GMINA RYMANÓW

RIN.271.1.2020

Dotyczy: przetargu nieograniczonego p.n. „Rewitalizacja rymanowskiego rynku”

Gmina Rymanów przekazuje pytania i udzielone odpowiedzi dotyczące powyższego postępowania:

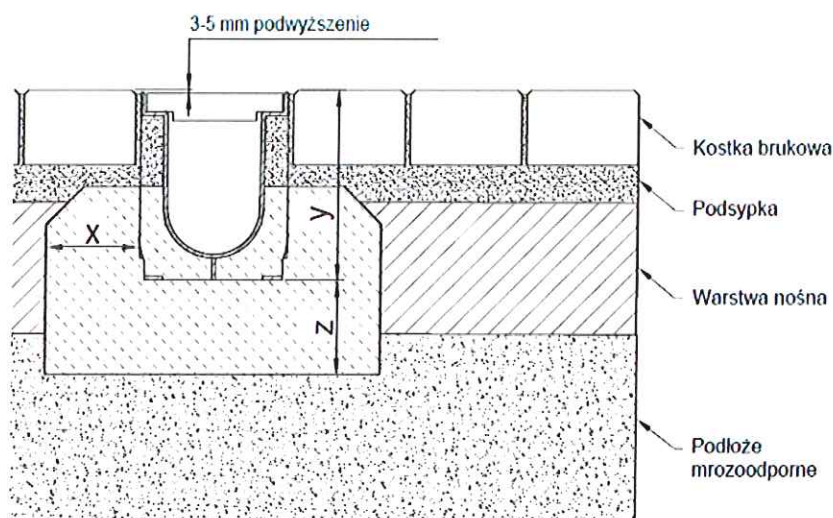
Pytanie 11:

Dotyczy branży sanitarnej. Zgodnie z projektem wykonawczym fontanny należy wykonać odwodnienie liniowe (bok – ściana perforowana, wierzch – maskownica). Prosimy o określenie szczegółowych parametrów technicznych projektowanego odwodnienia liniowego a w szczególności:

- rodzaju materiału koryta (beton, polimerobeton, tworzywo sztuczne itp.),

- rodzaju materiału rusztu (stal ocynkowana, stal nierdzewna, żeliwo, tworzywo sztuczne itp.),
- sposób mocowania rusztu (bezśrubowo - na zatrzaski, na śruby itp),
- klasy obciążenia,
- ilości, rodzaju i wymiarów skrzynek odpływowych i innych niezbędnych elementów systemu odwodnienia liniowego,
- poszczególnych wymiarów ławy betonowej wraz z określeniem klasy betonu.

Odpowiedź: Korytka odwadniające, dno ze spadkiem 0,5%, maskownica ze stali nierdzewnej, korpus/ściany boczne wykonane z tworzywa PEPP (modyfikowany polipropylen). Krawędzie koryt wyposażone w otwory pod trzpienie z rusztów, z blokadą ANTY WANDAL, montaż rusztu przez śruby montażowe. Dno oraz boczne ścianki koryta uźebrowane, zapewniające trwałe połączenie z opaską betonową.

Fundament: szerokość x / grubość z / wysokość y (w cm) 10/10/*

Klasa betonu: C20/25.

Ilość, wymiar skrzynek odpływowych wg wytycznych producenta wybranego systemu odwodnienia liniowego.

Przeznaczone do nawierzchni - ruch lekki KLASA A 15, OBCIĄŻENIE 15 KN.
